Witte Veen

Nota van Antwoord ontwerp Provinciaal Inpassingsplan Witte Veen

Status: Vastgesteld
IMRO-idn: NL.IMRO.9923.ipWitteveen-va01

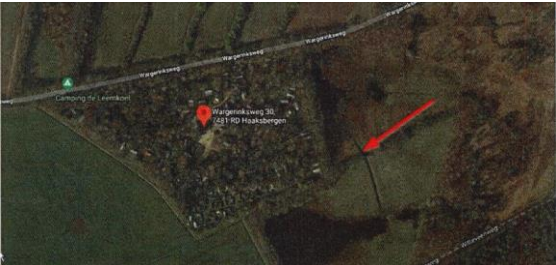
Nr.	Zienswijze 1	Reactie	Aanpassing PIP en/of MER nodig
1.1	<p>In hoofdstuk 3 van de toelichting op het PIP wordt de inhoud van het plan beschreven waarvoor het inpassingsplan is opgesteld. In paragraaf 3.5 worden de maatregelen beschreven die uit moeten worden gevoerd om aan de instandhoudingsdoelstellingen te voldoen. Hiervoor wordt verwezen naar het Inrichtingsplan 'Witte Veen' van 2 september 2020 (bijlage 1 bij de regels van het PIP, nader te noemen: het Inrichtingsplan). Op figuur 2.2 uit het Inrichtingsplan (pagina 11) is duidelijk te zien dat de maatregelen M1a worden uitgevoerd op percelen die direct grenzen aan de gronden van uw cliënte. De afstand van het uitwerkingsgebied van M1a bedraagt nog geen 100 meter tot de camping.</p> <p>Ook het uitwerkingsgebied van de maatregelen M1c grenzen direct aan de (landbouw)gronden van uw cliënte en bevindt zich op een afstand van ongeveer 250 meter van de camping.</p> <p>De gronden van uw cliënte zijn op dit moment al erg nat. Aan uw zienswijze heeft u een aantal foto's bijgevoegd van januari/februari dit jaar (2021). Met name op de camping zijn er op dit moment plaatsen al zo nat dat er sprake is van inundatie, waardoor de standplaatsen niet langer verhuurbaar zijn. Uw cliënte vreest dat met de verandering in en om het plangebied de grondwaterstanden op de bij haar in eigendom zijnde percelen nog verder zal stijgen. In de toelichting op het PIP wordt immers onder paragraaf 1.4.1 overwogen:</p> <p><i>'De beoogde maatregelen zijn opgedeeld in interne en externe maatregelen. [...] Deze externe maatregelen zijn veelal gericht op vernatting van de omliggende gronden van</i></p>	<p>Aan de gronden van uw cliënte grenst een uitwerkingsgebied. Dit gebied is in de maatregelenkaart van het Beheerplan (bedoeld figuur 2.2.) aangeduid met maatregel M1a.</p> <p>Deze maatregel gaan we in deze beheerperiode niet uitvoeren, zoals aangegeven in de tekst van de Toelichting, omdat de effectiviteit van de maatregel niet vaststaat. Pas als blijkt dat de voorgenomen maatregelen na uitvoering niet voldoende zijn, wordt de uitvoering van maatregel M1a overwogen. Daarbij worden de effecten op de gronden van uw cliënte meegenomen. Daarvoor is dan een aparte procedure nodig, waarvan uw cliënte op de hoogte zal worden gesteld.</p> <p>De Wargerinksweg is de waterscheiding tussen de twee waterschappen Vechtstromen en Rijn & IJssel en dus ook tussen twee verschillende ontwaterings-/beheersgebieden.</p> <p>De gronden ten noorden van de Wargerinksweg wateren af naar het noordoosten richting Hegebeek en de gronden ten zuiden daarvan wateren af naar de Buurserbeek.</p> <p>Dit betekent dat eventuele vernattingseffecten aan de overzijde van de weg als gevolg van de maatregel M1c vanwege de waterscheiding niet van invloed zijn op de gronden van uw cliënte.</p> <p>Zie ook onze reactie onder 2.4 van de Reactienota die u ontvangen hebt (Bijlage 9 van het ontwerp-PIP) die hieronder is herhaald.</p> <p><i>Zoals in het Inrichtingsplan is aangegeven is nog onbekend of de sloot gedempt gaat worden, omdat de noodzaak nog niet is aangetoond. Om die reden kunnen wij nog niet ingaan op uw stelling dat deze maatregel zal leiden tot schade en overlast.</i></p> <p>Zoals hierboven ook aangegeven, wordt op dit moment de sloot niet gedempt, waardoor er ook geen effecten zullen ontstaan.</p>	Nee

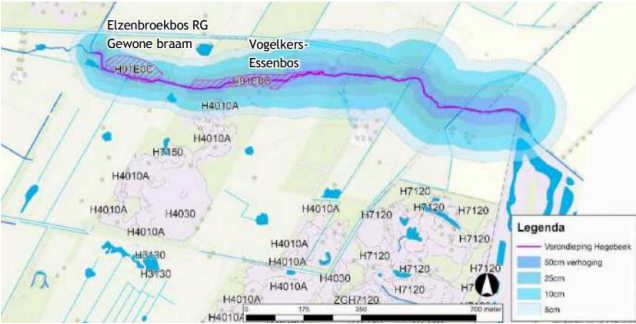
Nr.	Zienswijze 1	Reactie	Aanpassing PIP en/of MER nodig
1.5	<p><u>Onvoldoende duidelijke omschrijving maatregelen</u></p> <p>Zoals eerder aangegeven staan de te nemen maatregelen omschreven in figuur 2.2 van het inrichtingsplan. Voor de maatregelen M1a, b en e staat omschreven dat er in de betreffende gebieden sloten worden gedempt en verondiept. Het is echter niet duidelijk welke sloten precies worden gedempt. Dit wordt in het PIP noch in het inrichtingsplan nader uitgewerkt. Uw cliënte is van mening dat de omschrijving van de maatregelen voor uitwerkingsgebied M1a t/m c onvoldoende zorgvuldig zijn uitgewerkt en gemotiveerd.</p> <p>In de reactienota op de inspraak van cliënte hebben wij als provincie aangegeven dat de maatregel M1e nader uitgewerkt moet worden door Natuurmonumenten. Deze uitwerking zou dan in het ontwerp worden opgenomen. Ondanks dat het ontwerp inmiddels ter inzage ligt is het voor cliënte nog steeds niet duidelijk welke watergangen precies worden gedempt.</p> <p>In de reactienota gaf u ook aan dat de 'oost-west lopende greppel' wordt gedempt en dat er een nieuwe randsloot wordt aangelegd langs de grens van de gronden van cliënte. Het is cliënte niet duidelijk wat u hiermee bedoelt. Cliënte vermoed dat het om de hieronder aangeduide greppel gaat:</p> 	<p>Zie ook onze reactie bij 1.1.</p> <p>Per abuis is in de reactienota aangegeven dat er een nieuwe randsloot langs uw perceel wordt aangelegd. Dit betreft een randsloot gekoppeld aan M1c en uiteraard langs het perceel van de eigenaar aan de overzijde van de Wargerinksweg waar de maatregel M1c wordt uitgevoerd (WV-35 op onderstaand kaartje).</p> <p>De demping van greppels en sloten in dat gebied aan de overzijde van de Wargerinksweg liggen in een ander beheergebied (zie ook onze reactie bij 1.1) en hebben geen effecten op de camping. Deze vallen onder maatregel M3, zie bijlage 1 van de Interne maatregelen (zie ook ambthalfwijzigingen).</p> <p>De door u aangeduide sloot (op de luchtfoto) wordt niet gedempt, maar heringericht (maatregel WV-31 van het Inrichtingsplan Interne maatregelen, zie onderstaand kaartje). Deze maatregel heeft geen effect op de waterhuishouding van de camping.</p> 	Nee
